三亚国家耐盐碱水稻技术创新合作平台项目

变更说明

建设单位：三亚崖州湾科技城开发建设有限公司

编制单位：浙江大学建筑设计研究院有限公司

一层平面

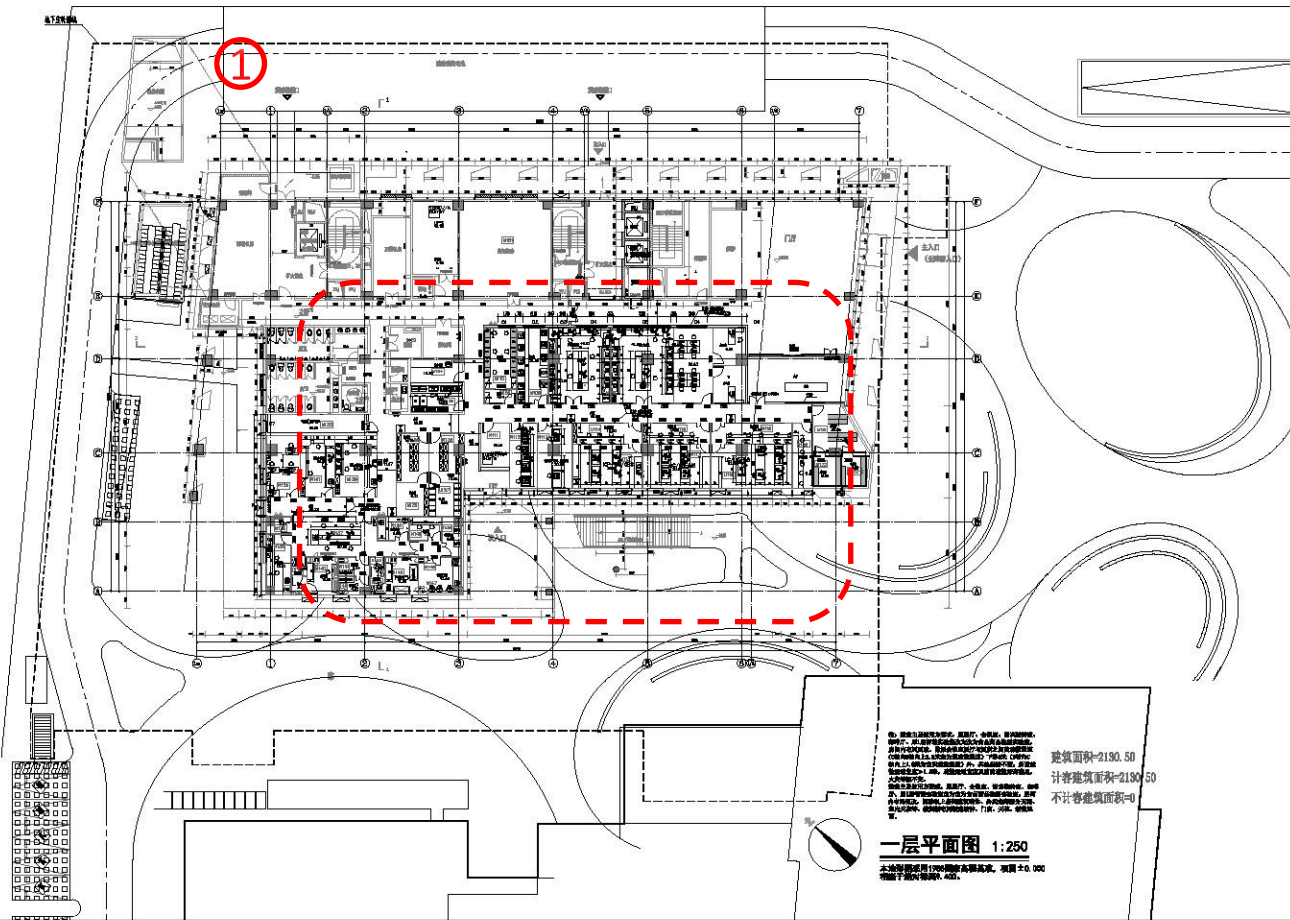
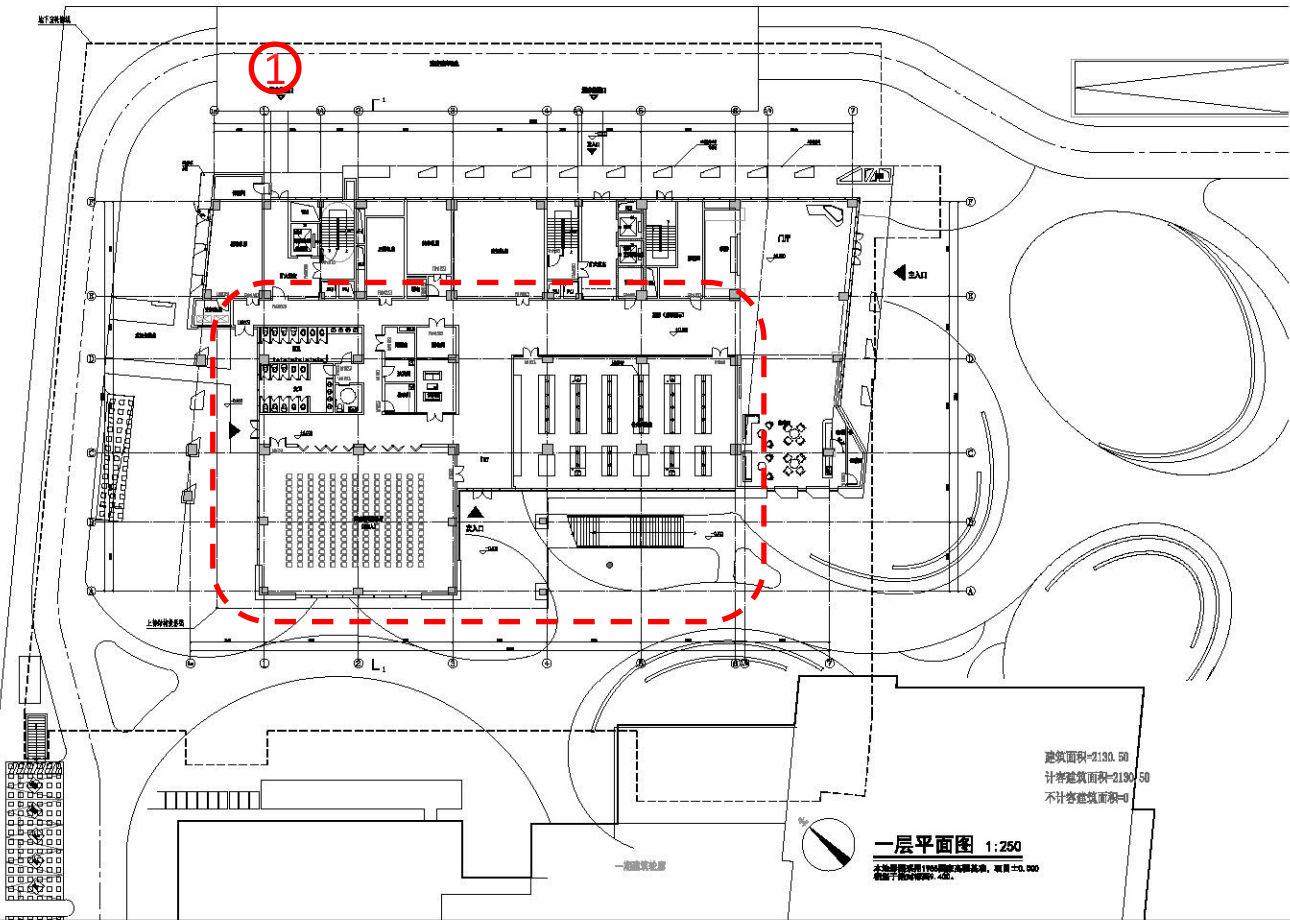
- 一层面积由2130.50变为2130.43，减少0.07平方米；
- 一层平面原智慧实验室、展厅和会议区域整体变更为食品药品分析实验室。

国家耐盐碱水稻技术创新合作平台项目	修改内容
一层平面图	为优化国家耐盐碱水稻技术创新合作平台项目的空间布局，需削减大堂和其他非必要公共区域，将国家耐盐碱水稻技术创新合作平台项目一层原智慧实验室、展厅和会议区域整体变更为食品药品分析实验室。

二层平面

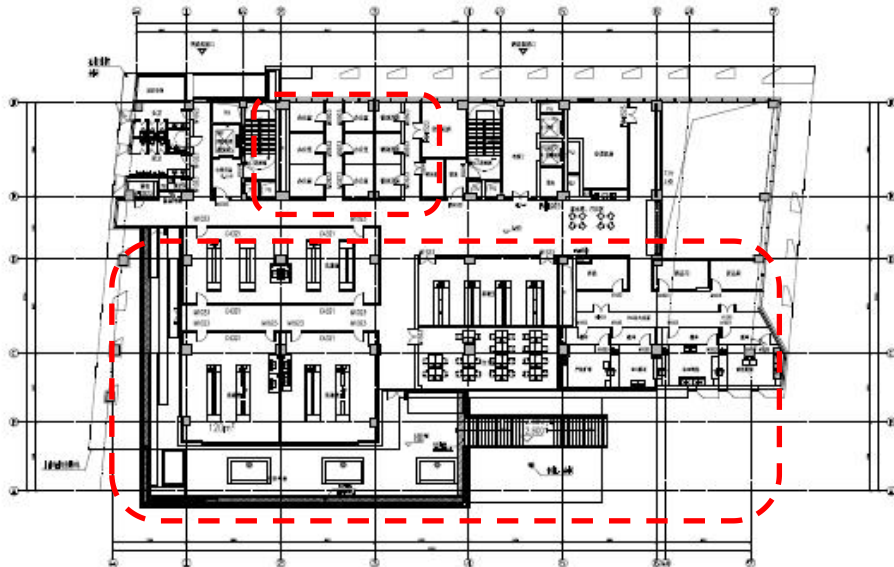
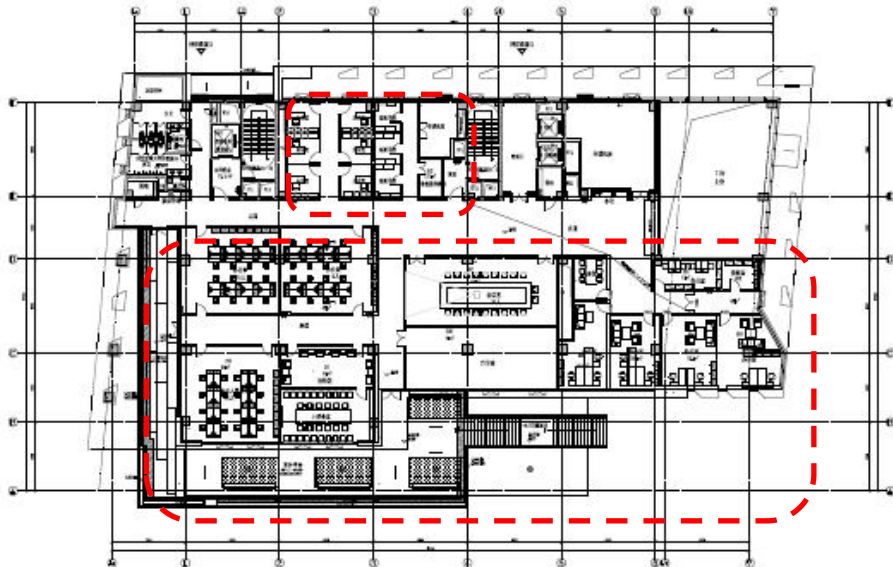
二层平面南侧原实验室用房改为办公、会议室。

三层平面图 1:250

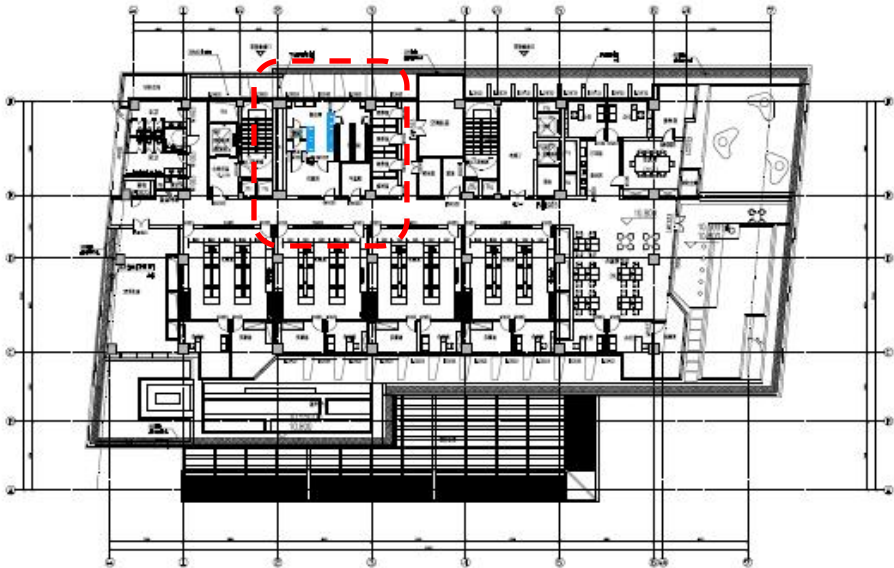
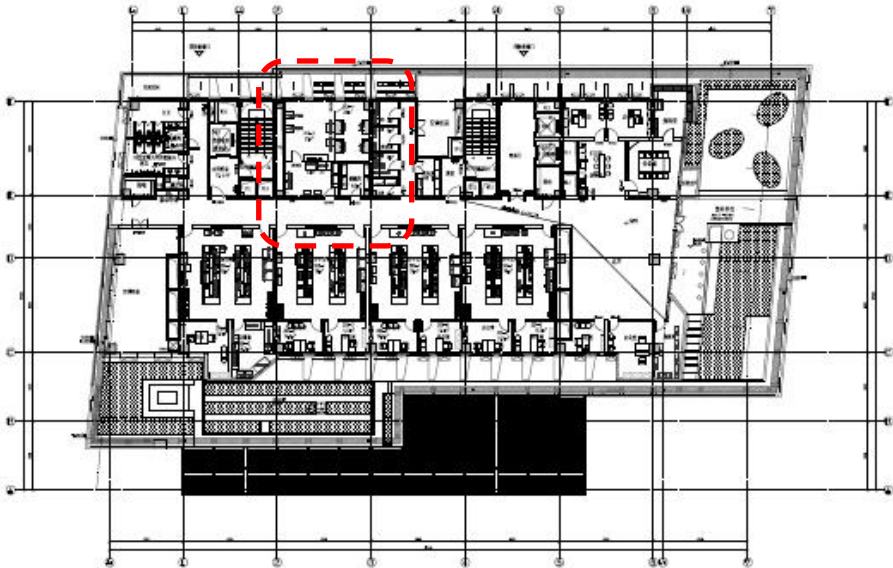
三层面积由1386.96变为1386.77，减少0.19平方米；

三层平面312实验室内隔墙布置变化，实验室设备落位。

国家耐盐碱水稻技术创新合作平台项目 四层平面图	修改内容 410预留实验室改为样品前处理室，实验设备落位
----------------------------	---------------------------------

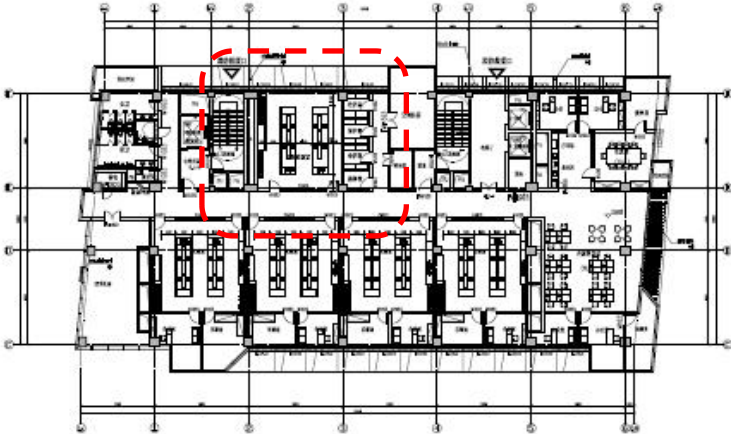
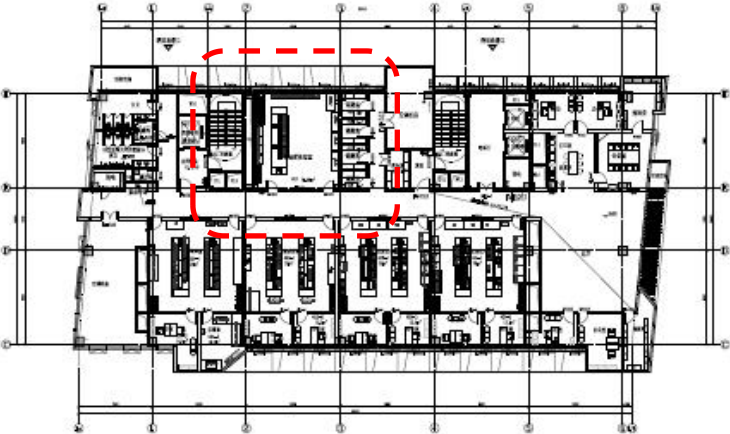
四层面积由1387.82变为1386.81，减少1.01平方米；

四层平面410预留实验室改为样品前处理室，实验设备落位。

五层平面图 1:250

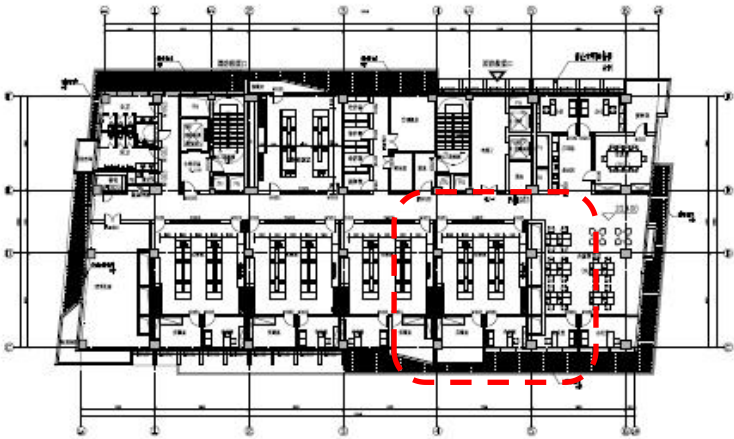
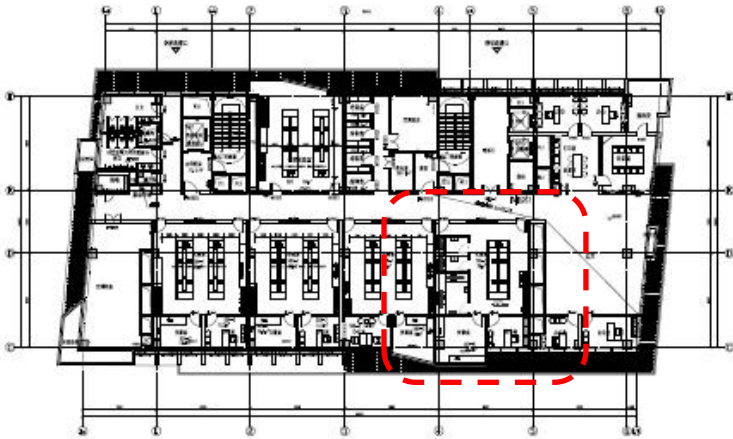
五层面积由1356.64变为1356.78，增加0.14平方米；

五层平面501实验室内隔墙布置变化，实验室设备落位。

国家耐盐碱水稻技术创新合作平台项目 六层平面图 修改内容 实验设备落位	
修改前	修改后
 六层平面图 1:250 建筑面积=1356.77 计容建筑面积=1356.77 不计容建筑面积=0	 六层平面图 1:250 建筑面积=1356.77 计容建筑面积=1356.77 不计容建筑面积=0

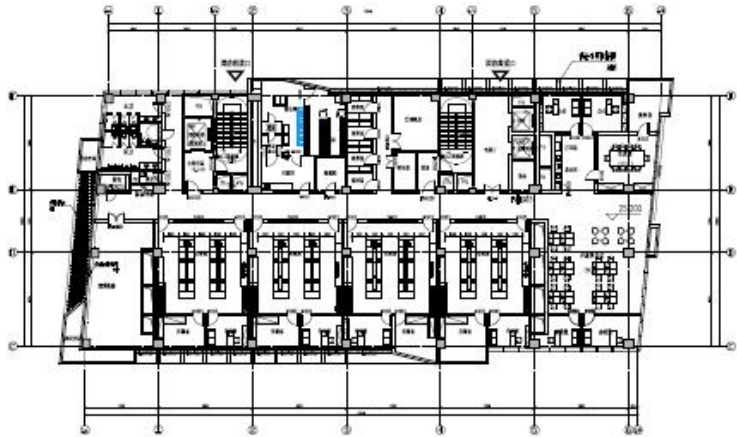
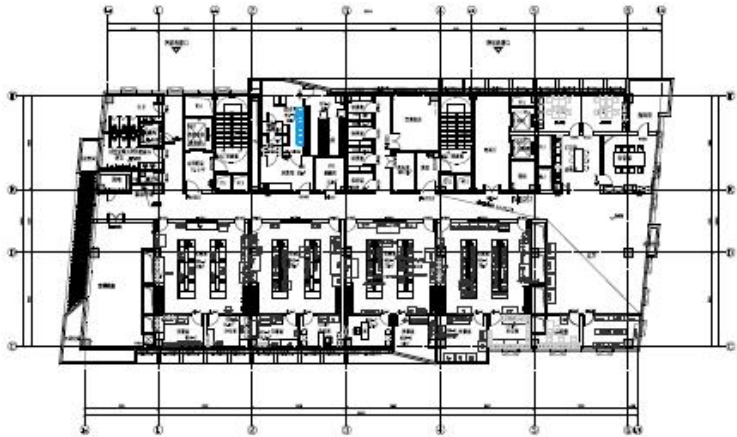
六层平面实验设备落位。

七层平面

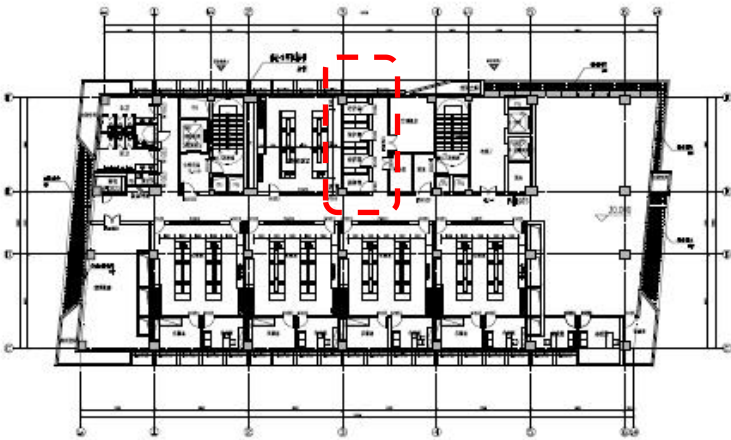
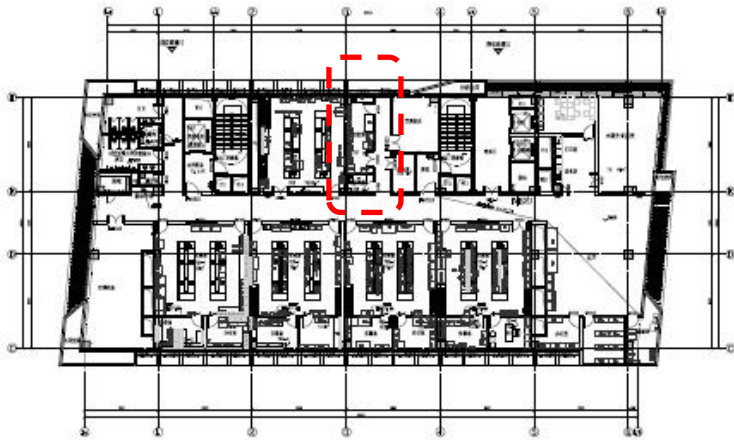
七层平面北侧四间培养间之间隔墙拆除合并成一间实验室，实验设备落位。

八层平面

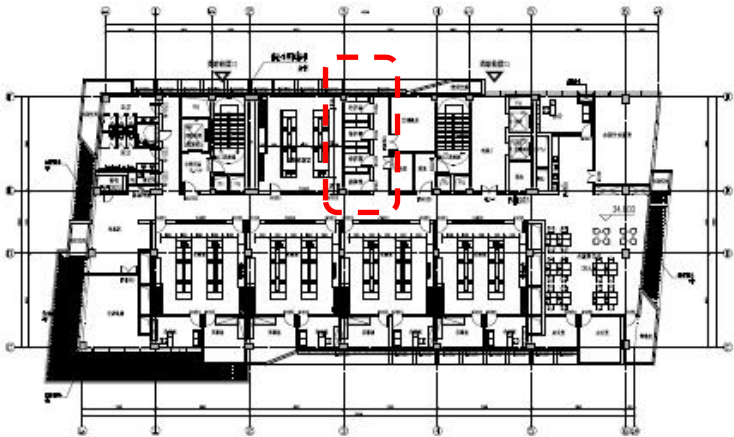
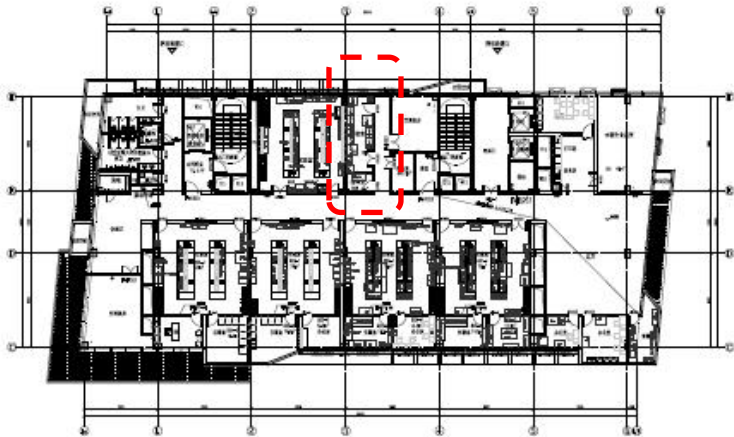
八层平面北侧四间培养间之间隔墙拆除合并成一间实验室，实验设备落位。

九层平面

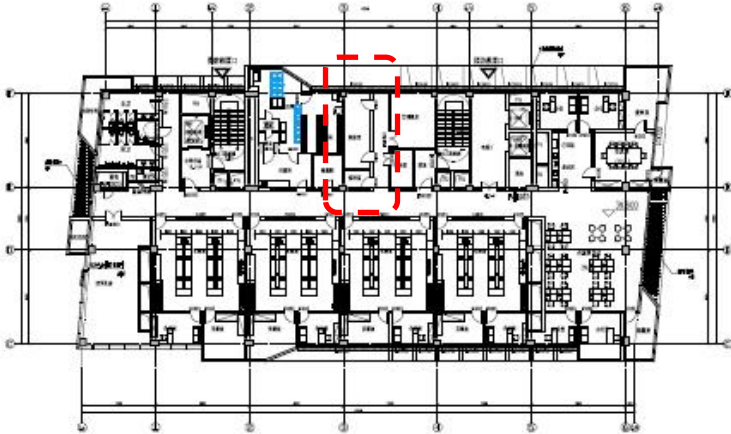
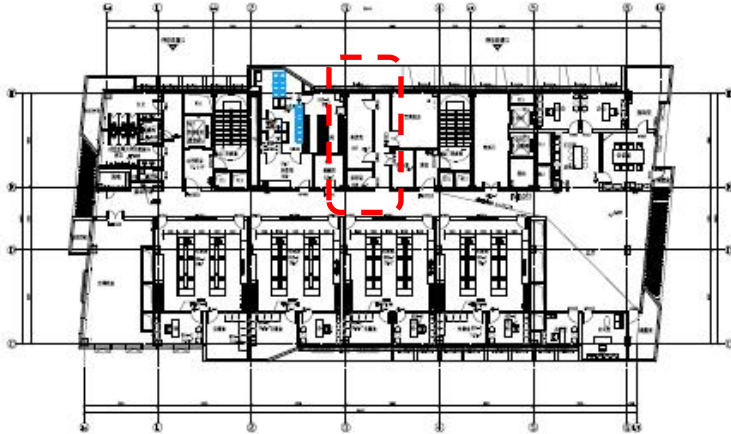
九层面积由1384.39变为1386.23，增加1.84平方米；

九层平面北侧四间培养间之间隔墙拆除合并成一间实验室，实验设备落位。

十层平面

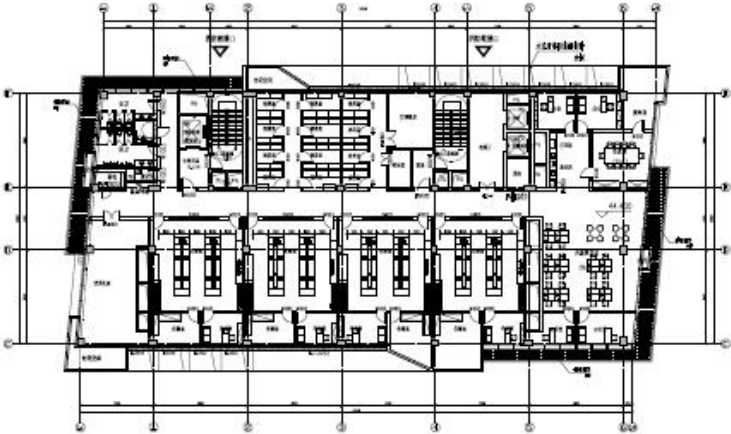
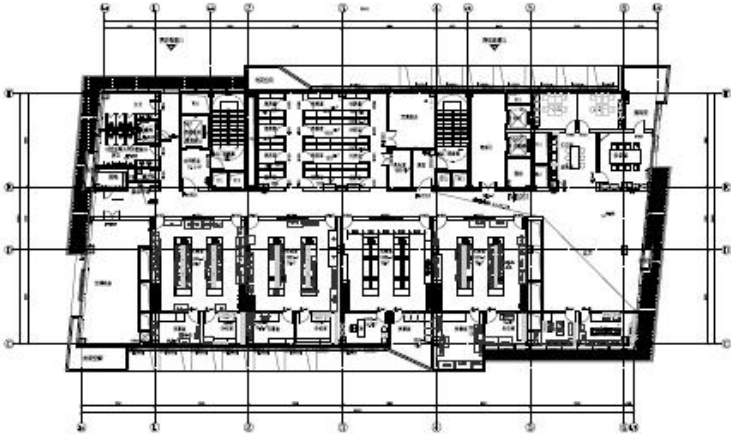
十层平面实验设备落位。

国家耐盐碱水稻技术创新合作平台项目 机房层平面图	修改内容 施工图阶段设备专业深化，机房井道轮廓局部变化，本层建筑面积由278.45变为272.24，本层减少0.21平方米
-----------------------------	--

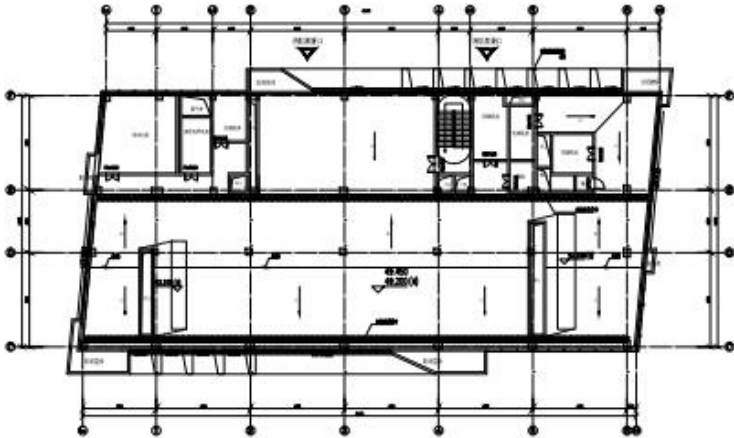
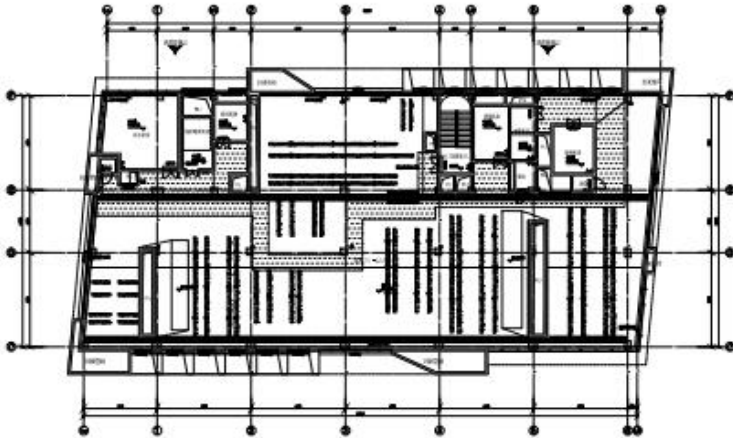
机房层面积由278.45变为272.24，减少6.21平方米。

机房层平面施工图阶段设备专业深化，机房井道轮廓局部变化。
